電源開発株式会社
大間原子力発電所

意見聴取会指摘事項について
(地質関係)

平成16年7月
原子力発電安全審査課

図-2.3 小規模な変位を呈する筋状組織

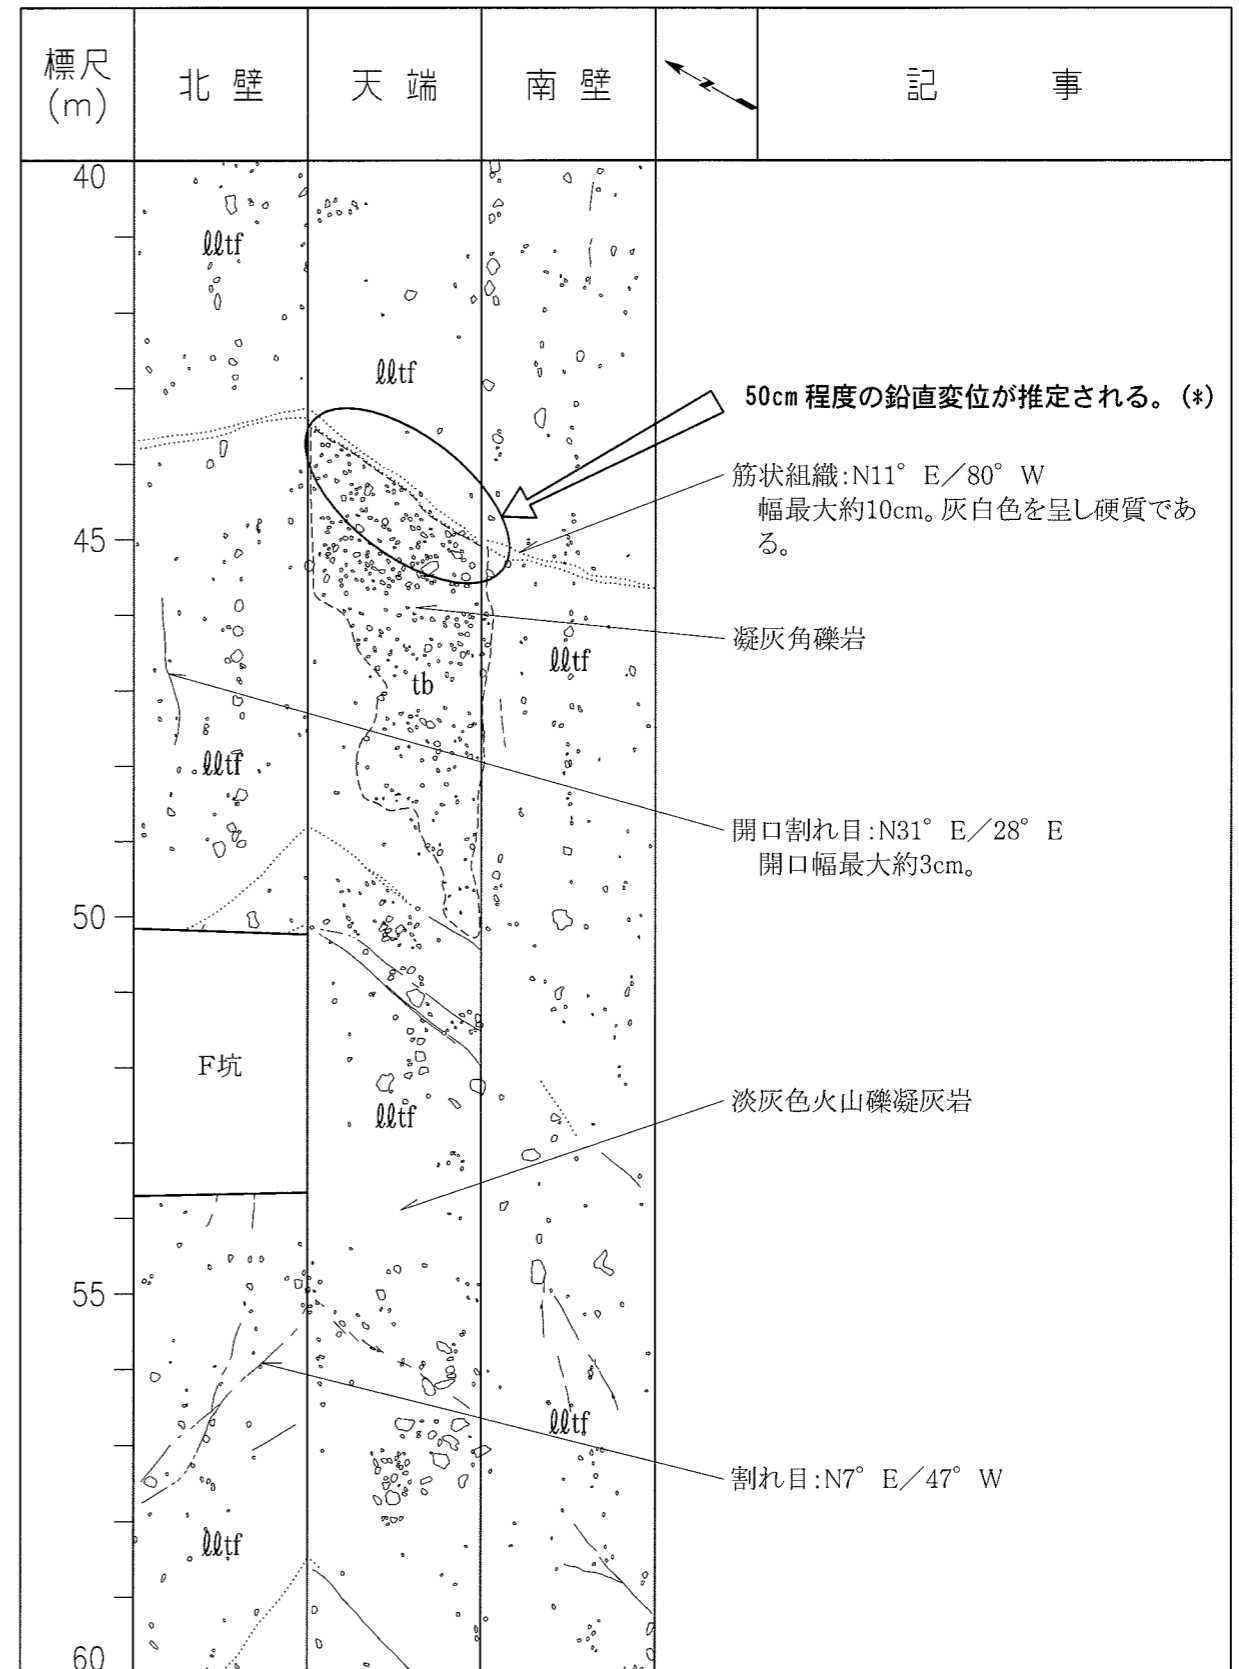
また、筋状組織の一部には、図-2.3 に示すように僅かながら地層を変位させているものがあり、その変位は最大 50cm 程度と推定している。
